**INFORME DE HITO DE CONTROL  
N° 062-2024-OCI/0344-SCC**

**EJECUCIÓN DE LA OBRA “MEJORAMIENTO DEL SERVICIO  
DE TRANSITABILIDAD PEATONAL Y VEHICULAR EN EL  
A.H. LOS ÁNGELES DEL DISTRITO DE NUEVO CHIMBOTE,  
PROVINCIA DEL SANTA, DEPARTAMENTO DE ÁNCASH”**

**HITO DE CONTROL N° 2 – PLIEGO DE OBSERVACIONES  
DE OBRA**

**DESPRENDIMIENTO DE MEZCLA DE ASFALTO**

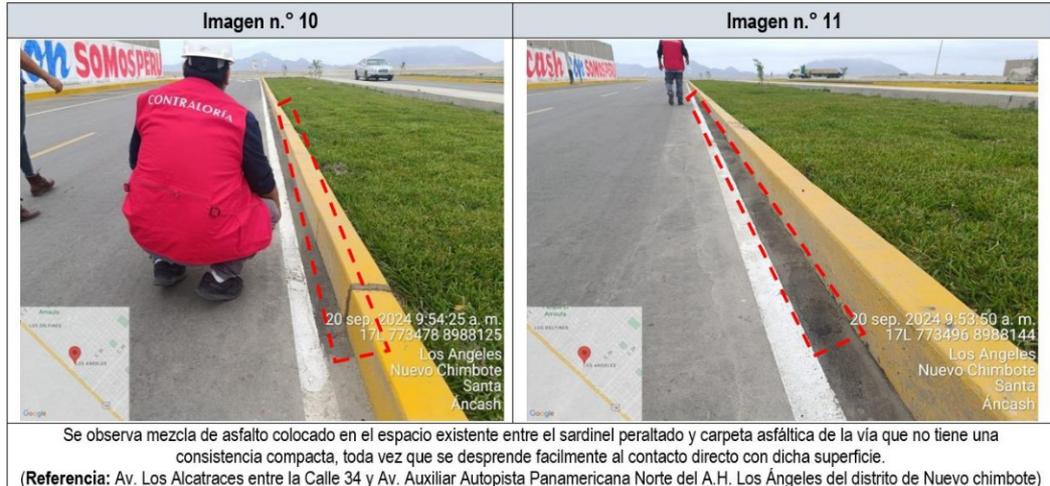
De otra parte, durante la inspección del 20 de setiembre de 2024, se observó que la mezcla de asfalto colocado en la sección existente entre la carpeta de la vía y el sardinel peraltado de la berma central de la Av. Alcatraces<sup>8</sup>, no es una mezcla compacta toda vez que se desprende con facilidad al contacto directo con dicha superficie, tal como se muestra a continuación:

### PRESENCIA DE FISURAS EN BORDE DE VEREDA Y RAMPA VEHICULAR

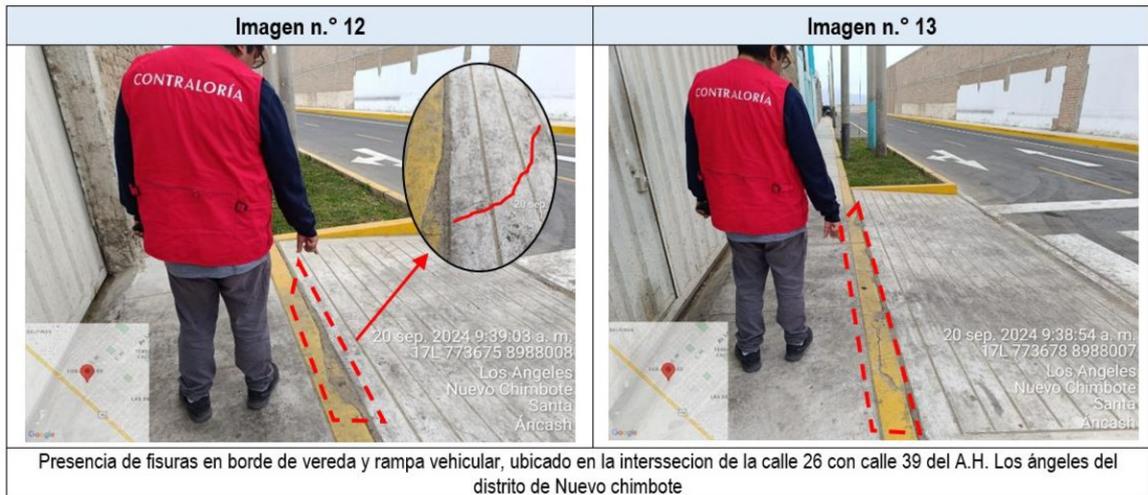
No obstante lo indicado, durante las dos (2) inspecciones realizadas por la comisión de control los días 12 y 20 de setiembre de 2024, se pudo advertir que la observación n.º 5 (**Ver Cuadro n.º 8**) del **“Acta de pliego de observaciones”**, aún no ha sido subsanada por el Contratista, tal como se observa a continuación:

De los hechos señalados, se advierte deficiencias en el proceso constructivo de las partidas rampas vehiculares de concreto y pintura en veredas y sardineles que podría afectar su durabilidad y vida útil de la obra, incumpliendo el artículo 9° de la norma técnica GE.030 que establece:
